仕様変更のご案内

RH形 パワーリレー

RH形パワーリレーの仕様変更についてご案内いたします。

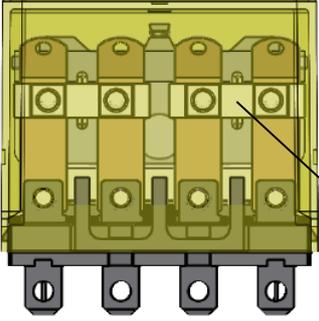
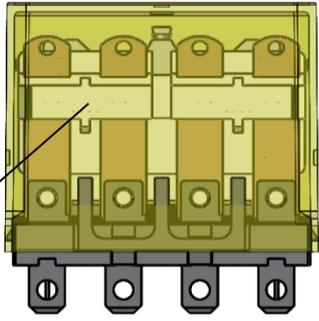
【変更 1: 内部部品の形状変更】

生産性向上のため、RH形パワーリレー（RH3, RH4 形 全機種）の内部部品の形状を以下のとおり変更いたします。

対象機種	変更前	変更後
RH4 形
